中深度処分対象廃棄物の放射能濃度決定方法に係る
日本原子力学会標準の技術評価に関する検討チーム
第2回会合における日本原子力学会への説明依頼事項に対する回答

2021年9月21日
(一社) 日本原子力学会
標準委員会

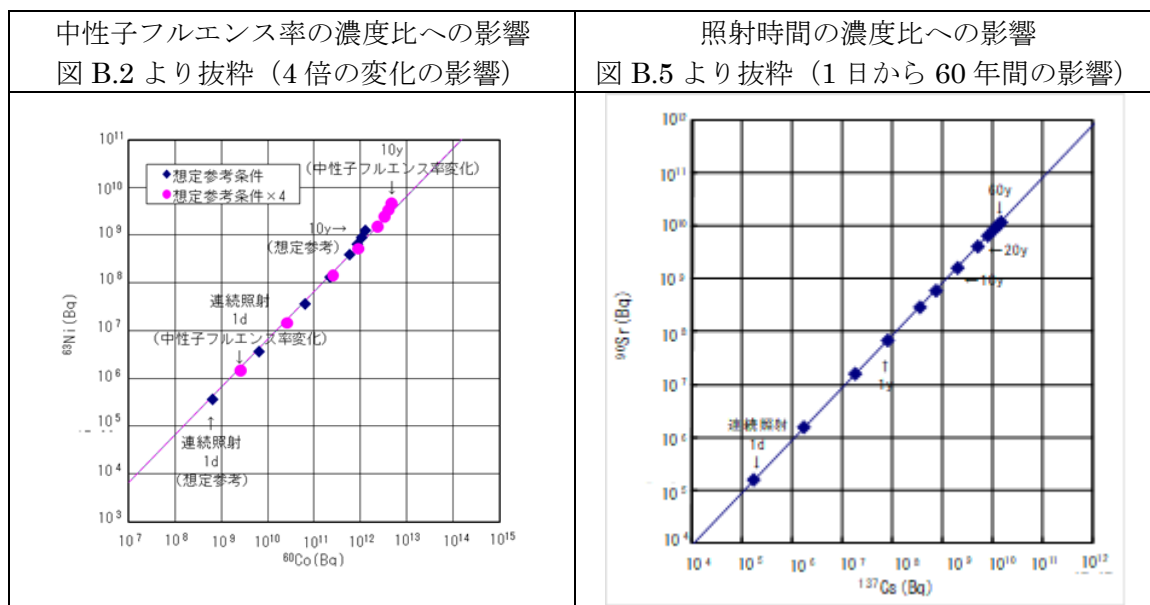
- (1) 濃度比法は難測定核種と Key 核種の比を放射化計算により求める方法と規定されていますが、濃度比を用いて廃棄物の放射能濃度をどのように求めるのかを具体的に説明してください。Key 核種の放射能濃度を実測により求める場合は、「表 D.1—各区分推定法の基本的な特徴及び適用対象放射化金属等」に記載する大型の評価対象物（シュラウド、圧力容器）の測定をどのように行うのか説明してください。
- (2) 「対象とする放射化金属等の各部位においては、同一元素組成、同一中性子フルエンス率、同一照射履歴であることから、核種の濃度比は基本的に一定であるとの考えに基づく」とされていますが、中性子フルエンス率及び照射履歴は炉内での位置により異なると想定されます。ここで、中性子フルエンス率及び照射履歴を一定として扱ってよい理由を説明してください。
- (3) 難測定核種と Key 核種の比は、半減期の違いにより設定時から時間とともに変化していくと想定されますが、放射化計算で求める濃度比から廃棄体の放射能濃度に換算する際に、上記の濃度比の変化をどのように考慮するのか説明してください。
- (4) 「評価対象とする放射化金属等が特定されれば、中性子の照射履歴の詳細情報が明らかでない場合でも、Key 核種濃度を測定すれば、適用できる」とあります。この条件が当てはまるのは照射履歴が濃度比を計算した際の照射履歴の範囲に収まる場合であると想定されますが、照射履歴の詳細情報が明らかでないにも関わらず、濃度比法が適用できる理由を説明してください。

ここでの「対象とする放射化金属等の各部位（評価位置の意味）においては、同一元素組成、同一中性子フルエンス率、同一照射履歴」とは、放射化計算を行う選定位置における入力条件のことを示しており、1 回の放射化計算における同じ選定位置での放射化計算の入力

条件は、対象物がローテーション（燃料と一緒に移動するチャンネルボックスは、燃料サイクルごとに炉内で移動すること）によって対象物の炉内の位置が変わっても、核種ごとの放射能濃度の計算に適用する入力条件としては、各炉内設置位置での照射履歴を集積した同一の中性子フルエンス率及び照射時間になります。

したがって、選定位置での元素組成、中性子フルエンス率、照射時間は、同一となります。また、区間推定法では、都度、対象とする放射化金属等の評価位置を選択して、この計算手順を繰り返します。

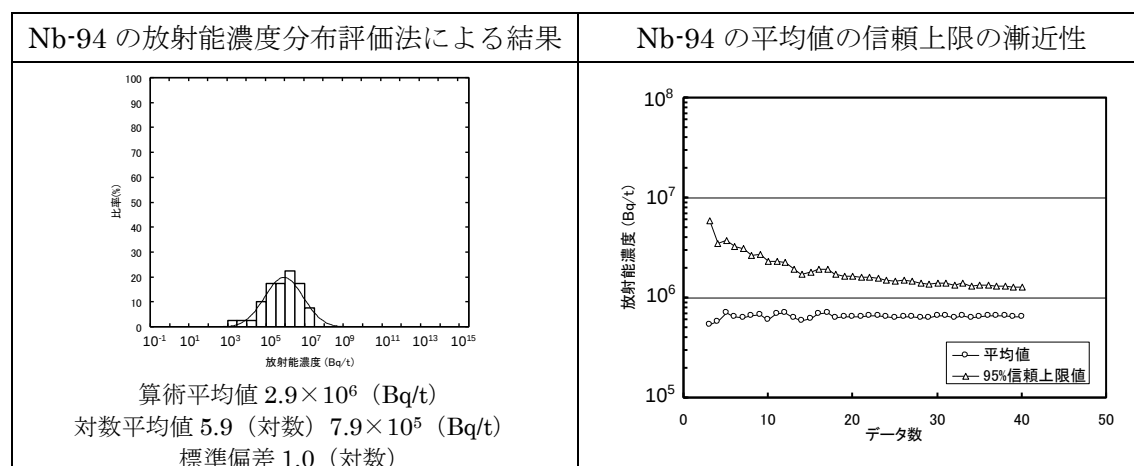
- (1) 「この方法における放射化計算方法は、基本的に個別の廃棄物の放射能濃度を計算する場合と同等であるが、評価の対象とする放射化金属等のグループを代表する放射能濃度（例えば、平均放射能濃度）を保証できることが適用の前提となる。」とあります。ここで、「放射能濃度を保証する」具体的な方法について説明してください。
- (2) 本評価法の適用に当たっては、「計算条件（例えば、中性子フルエンス率）の変動範囲がある一定の範囲内となることが必要となる。」とされていますが、「ある一定の範囲内」について具体的にその範囲を説明してください。
- (3) 本評価方法を適用するに当たり、変動要因となりうる計算条件に、例示された中性子フルエンス率以外の条件があればそれを示して下さい。あわせて、「計算条件の変動範囲が計算結果に与える影響が小さいことが明らかな条件については、複数の計算条件を設定せずに一つの値（代表的な値又は保守的な値）を設定できる。」で示されている「計算結果に与える影響が小さいことが明らかな条件」の具体例を示してください。
- (4) 「複数の放射化計算結果が一定の範囲内に安定して分布していることを評価し判断することが適切である。」とありますが、「安定して分布している」とはどのような状態を指すのか説明してください。

対象とする固定された大型の炉内構造物に対して、変動要因となりうる計算条件としては、中性子フルエンス率だけであると考えております。

また、「計算結果に与える影響が小さいことが明らかな条件」としては、評価対象の機器又は部材を移動、交換していないことと考えます。

これによって、中性子照射条件（照射時間、停止時間）は、原子炉内に運転開始（試運転）から運転終了まで存在している種々の構造物に対して相違はなく、ひとつの値（同一の条件）を設定できます。

図 H.1-1 検出困難元素の濃度分布評価の基本的な考え方

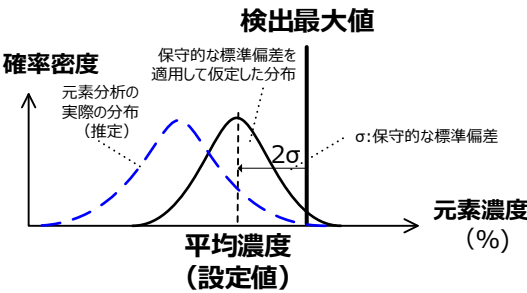
（2）検出データが 1 点の場合に、元素濃度分布の標準偏差 σ をどのように求めるか説明してください。

起源元素の濃度を分析によって 1, 2 点程度しか検出できなかった場合は、実施したサンプリング分析の結果からでは、標準偏差を設定することができません。

このため、「同一の元素又は化学的性質が類似した元素の分布を参考にした標準偏差」で設定する方法を適用します。

これを用いた濃度分布の設定は、図 H.1 に示すとおり、1, 2 点の検出最大値を、濃度分布の上側限界値（例 上側限界値＝平均＋ 2σ （標準偏差）の濃度）とし、同一の元素又は化学的性質が類似した元素の既知の濃度分布（別途、文献値などによって収集した濃度分布）から“標準偏差”などの濃度分布条件を設定した上で、平均濃度を設定する方法を示しています。

なお、通常、推定される濃度の分布は、回答 14(1)に示しましたように微量成分元素の分布は、対数正規分布と考えられますので、検出最大値以下の領域で検出最大値から約 3σ の位置を平均値とした分布で存在すると考えられます。

これに対して、入力用の分布設定では、検出最大値から 2σ の位置を平均値とした分布で上側にスライドすることで、保守性を加味します。

図 H.3ー平均的な標準偏差の設定方法のイメージ図（例）

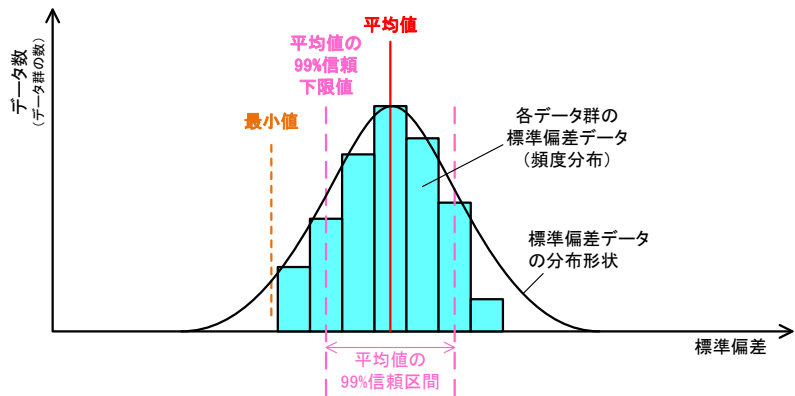
（3）濃度分布の標準偏差 σ として、「同一の元素又は化学的性質が類似した元素の分布を評価して適用」とありますが、具体的にどのように求めるのか説明してください。

上記の“標準偏差”を同一の元素又は化学的性質が類似した元素の分布を参考にして設定する考え方は、収集、選定した元素濃度データを利用し、検出困難元素の標準偏差を評価上の保守性などを踏まえた上で、信頼下限区間を考慮した標準偏差で設定します。この標準偏差の設定方法の例を、附属書 H の図 H.3 及び表 H.1 で示します。

基本的には、図 H.3 に示すように、標準偏差をより小さく設定することで保守性を考慮

することが出来ますが、表 H.1 に示すように、標準偏差のデータが示す正規性を評価することで 99%信頼下限の標準偏差を適用できると考えます。

表 D.6 例 3 検出下限値以下で分布を設定する場合のイメージ

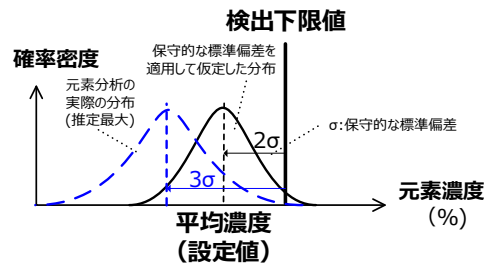
（2）N. D. 値を平均濃度として用いるのではなく、それよりも 2σ 低い値を平均濃度として用いることができる理由を説明してください。

検出下限値をそのまま平均濃度として用いる方法が、第 1 の適用方法として考えられますが、この方法を適用した場合で、保守性が大きくなりすぎる時は、回答 14(2)に示す考え方を適用して、下図に示しますように、検出下限値より低い領域にある濃度分布を想定し、保守的に検出下限値より 2σ 低い値を平均濃度として用いる方法を示しています。

上図に示す推定される実際の分布（青破線）より高い濃度領域に入力用設定分布（黒実線）を仮定して、この分布に保守性を持たせるために、平均濃度の設定位置（通常、正規分布を示す場合は検出下限値から 3σ の位置に平均濃度があると想定されます）を、検出下限値から 2σ の位置を平均値としてより高い濃度側に分布を設定することとしています。

さらに、適用する“標準偏差 σ ”も保守性を持たせるように、分布範囲を狭く設定するために、標準偏差の信頼下限値を適用する考え方を示しています。これらによって、上側にスライドすることでの保守性を加味しています。
